# Enquête publique unique

Préalable à la déclaration d'utilité publique du projet d'aménagement dédié aux bus « Bus entre Seine », emportant mise en compatibilité des Plans locaux d'urbanisme (PLU) des communes de Sartrouville (78), Argenteuil, Bezons et Cormeilles en Parisis (95)

## Rapport du Commissaire Enquêteur

Murielle Lescop

Figure 1 : Nombre de voyageurs des lignes de bus empruntant les voies dédiées à l'heure de pointe du matin pour l'horizon 2028

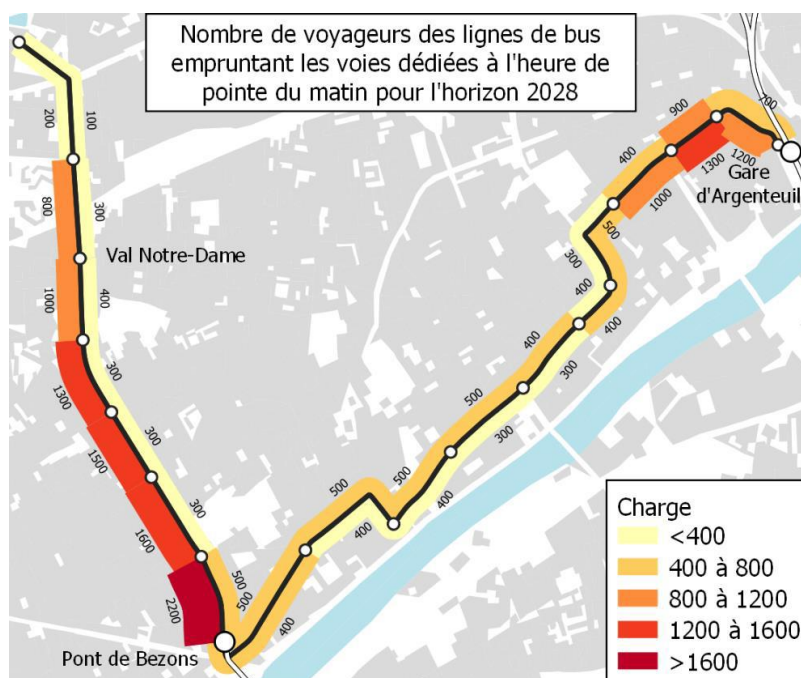
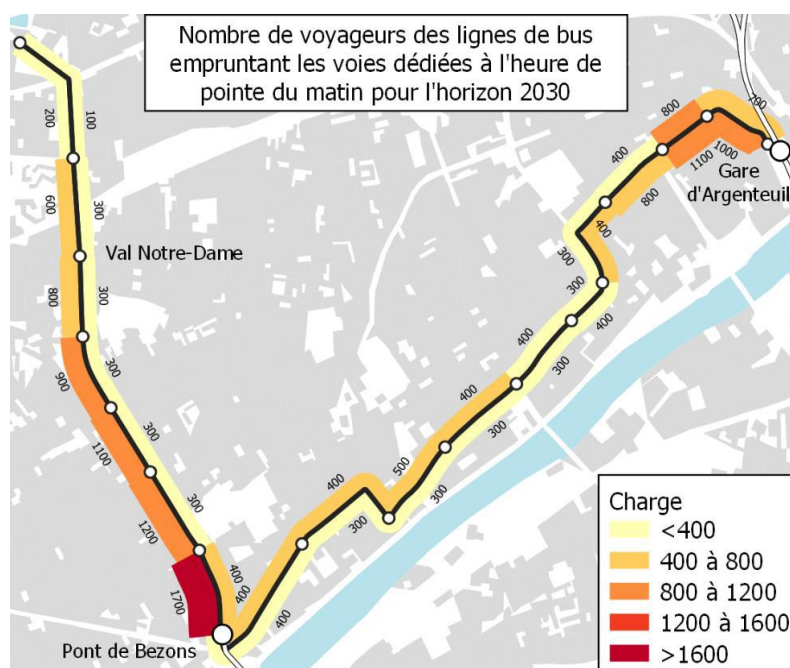
**Question du commissaire enquêteur**

Ci-dessous sont représentés le nombre de voyageurs attendus par tronçon, très variable le long du tracé :

Figure 5 : Occupation moyenne de la ligne 272 à l'heure de pointe du matin (Pièce G4 – p176)

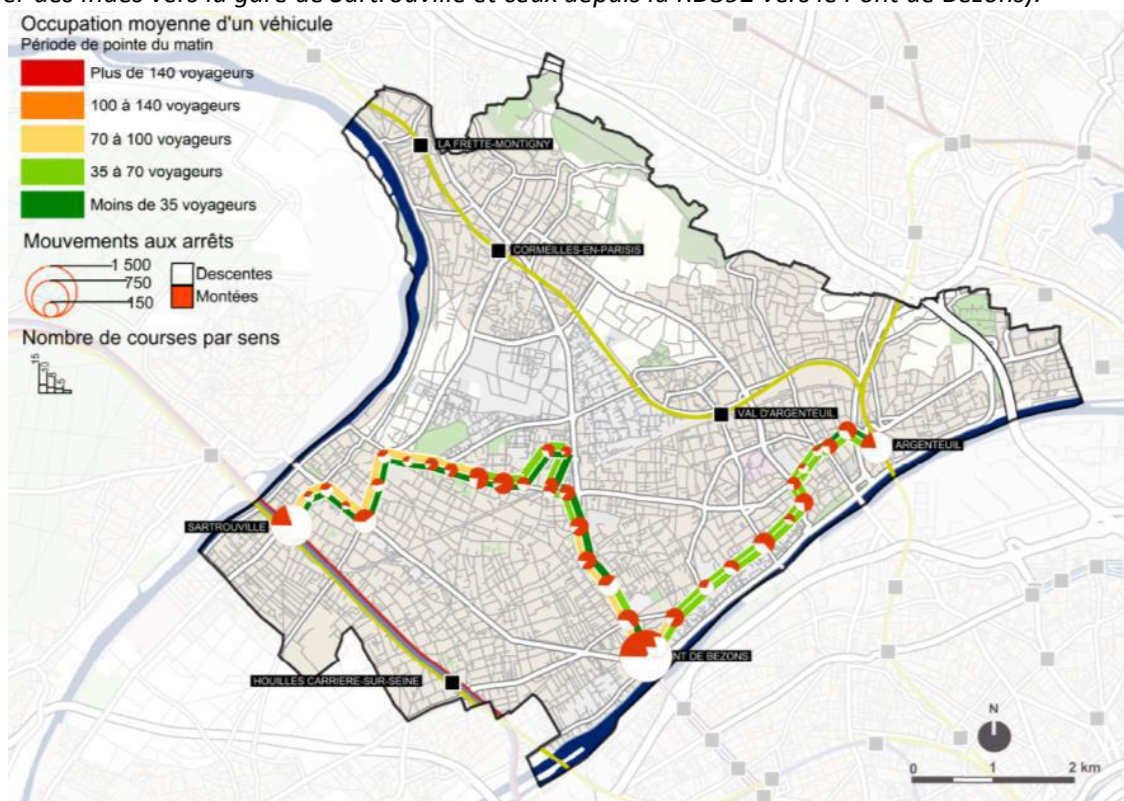
6. Comment pensez-vous alléger la charge des bus déjà élevée ?

aujourd'hui des surcharges ponctuelles sur certains véhicules (cf. ligne 272) dégradant les conditions de voyages, principalement à l'heure de pointe du matin et sur les secteurs les plus chargés (ceux depuis le quartier des Indes vers la gare de Sartrouville et ceux depuis la RD392 vers le Pont de Bezons).

Figure 13 : coupe type d'insertion avec une emprise de 13m

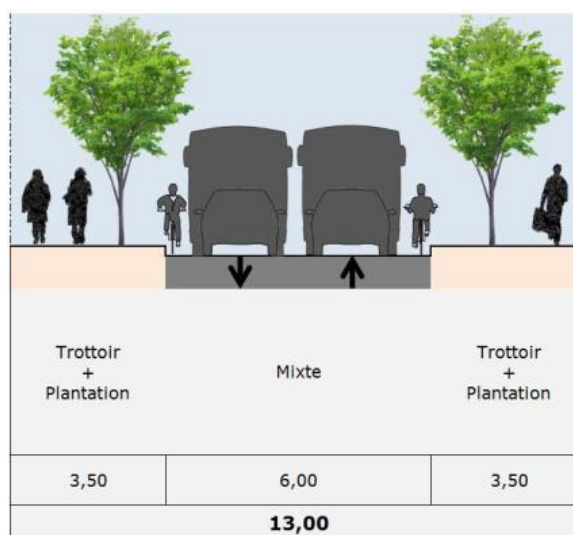
Proposition 4

*Si nous comprenons bien les variantes de tracés évoquées dans cet avis, elles consistent à : - Créer un nouvel accès via le parking aérien existant de la gare d'Argenteuil pour rejoindre la gare routière, emprunter la rue Pierre Guienne puis le Boulevard Héloïse pour rejoindre ensuite la RD48 (variante 3 en jaune sur la carte ci-dessous) ; - Emprunter la rue Paul Vaillant Couturier, la rue Alfred Labrière et ensuite le Boulevard Héloïse pour rejoindre ensuite la RD48 (variante 4 en rose sur la carte ci-dessous) Pour rappel, la variante de tracé 1 est celle retenue à l'issue du DOCP et présentée en concertation préalable puis en enquête publique, tandis que la deuxième (en bleu) a été écartée.*

Les variantes 2, 3 et 4 partagent un itinéraire commun sur la RD48 et le boulevard Héloïse. Au-delà de préjuger de la faisabilité des tracés en direction de la gare (au-delà du carrefour entre le Boulevard Héloïse et l'avenue Gabriel Péri), il convient d'apprécier la faisabilité technique de cet itinéraire commun. En termes d'emprises disponibles, le boulevard Héloïse oscille entre 12 et 14m de largeur entre la rue de l'Hôtel Dieu et la RD48 (il est plus large dans les autres sections). Au regard de ces dimensions, seule une mixité bus / VP serait envisageable à emprises constantes (Cf. coupe ci-dessous à 13m de large). Des aménagements cyclables qualitatifs ne seraient pas non plus garantis.

Figure 17 : Simulations de trafic à l'horizon FDE 2027 dans le centre-ville d'Argenteuil à l'HPM (à gauche) et à l'HPS (à droite) (Source : CDVIA)

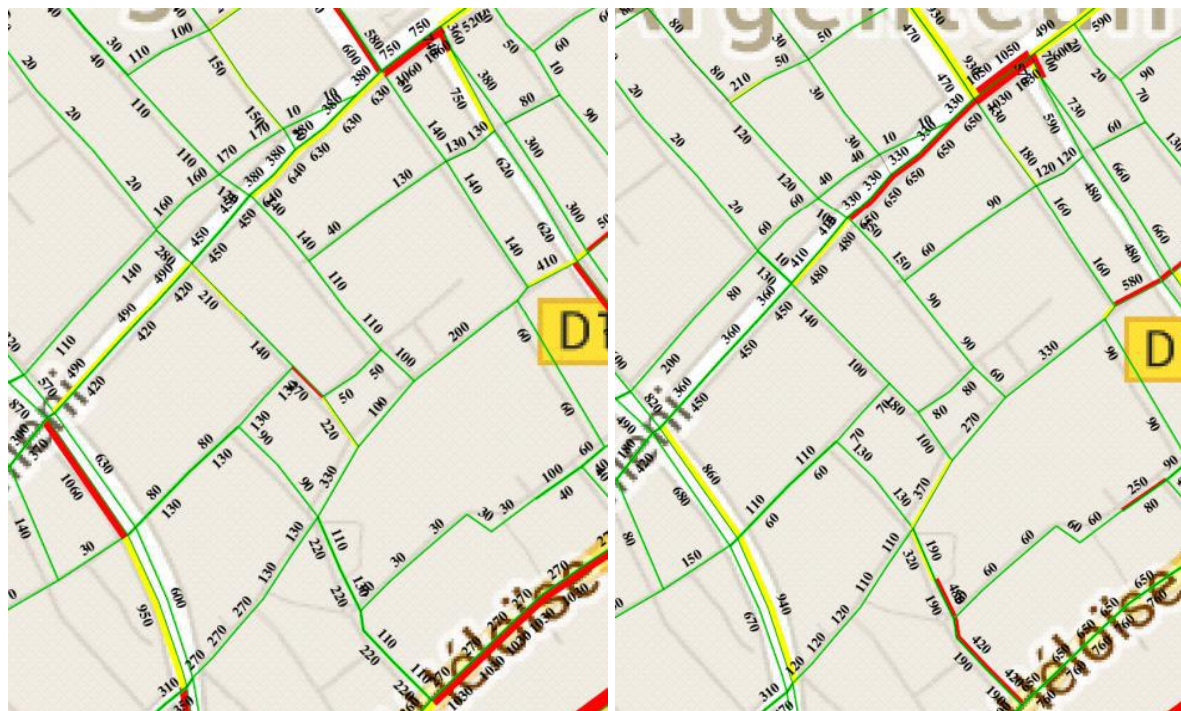
**Proposition 5 :** Réserver le tronçon Jeanne d'Arc- Gallieni à la circulation des vélos et des bus  
*La proposition de réserver le tronçon Gallieni / Jeanne d'Arc à la circulation des vélos et des bus permettrait de limiter l'impact de l'insertion d'un site propre sur les arbres de ces boulevards. Toutefois, l'impact des reports de trafic induit par la fermeture de cet axe à la circulation VP ne serait pas neutre sur les conditions de circulation du secteur. En effet, cela impliquerait des reports sur les voiries locales attenantes en sens unique que sont la rue de la Tour Billy en direction de la gare d'Argenteuil et les rues Paul Vaillant Couturier et Henri Barbusse en direction de Bezons. A l'horizon « fil de l'eau 2027 » on recense notamment sur l'axe Gallieni / Jeanne d'Arc : - 640 unités de véhicules particuliers (UVP) à l'HPM et 650 à l'HPS en direction de la gare d'Argenteuil ; - 490 UVP à l'HPM et 410 à l'HPS en direction de Bezons*

*Au regard des impacts trafics que généreraient la fermeture des axes Gallieni / Jeanne d'Arc à la circulation automobile, cette solution semble difficilement envisageable sans mener une réflexion plus globale sur le plan de circulation à l'échelle de la commune pour limiter les flux de transit via le centre-ville d'Argenteuil. Les échanges entre la maîtrise d'ouvrage et la commune d'Argenteuil sur l'insertion à retenir sur cet axe se poursuivront dans le cadre des études détaillées, pour aboutir au meilleur compromis entre impact VP, performance bus et impact végétal.*

Figure 13 : Option 2 envisagée entre le boulevard Maurice Berteaux et la rue Michelet

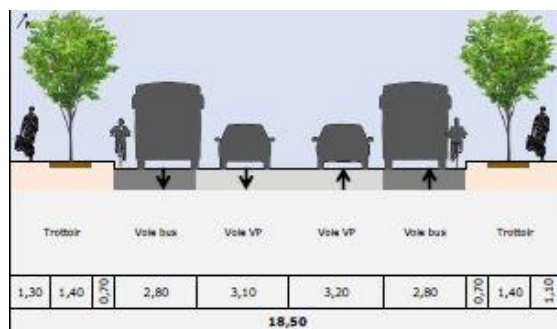
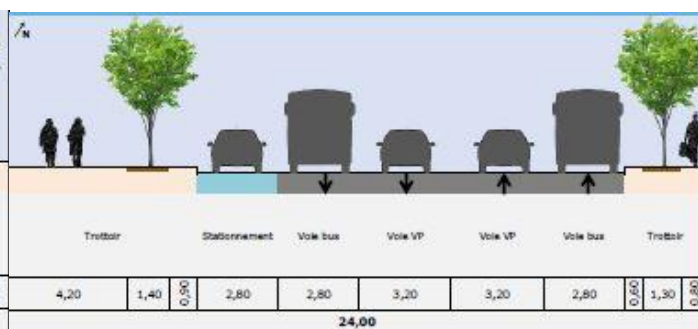
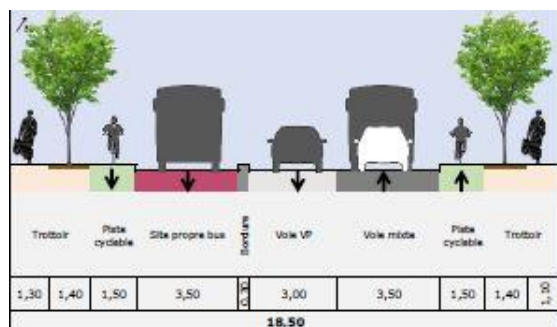
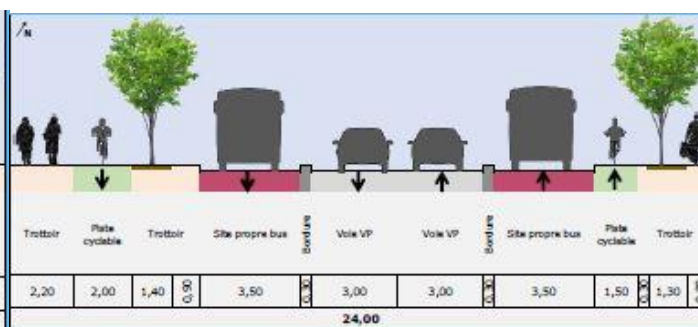
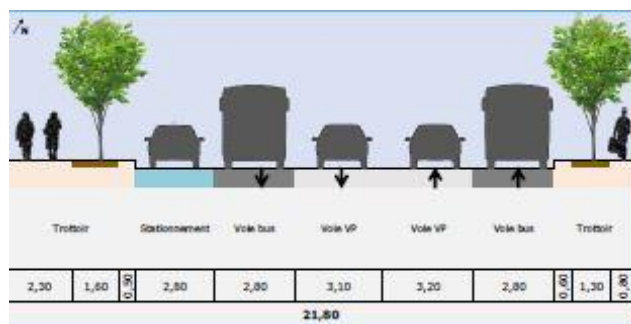
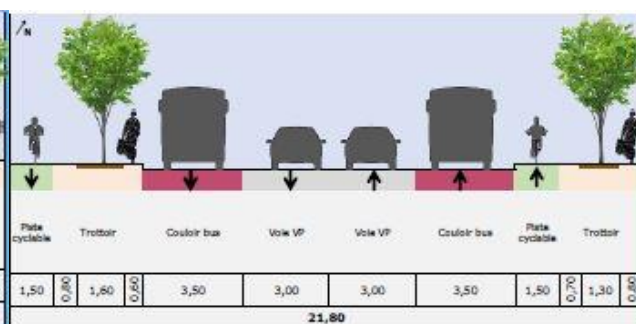
Cette proposition prévoyait la mise en œuvre de pistes cyclables dissociées sur trottoir. Les coupes d'insertion proposées pour cette variante sont présentées ci-dessous, pour les 3 sous-séquences du boulevard Léon Feix.
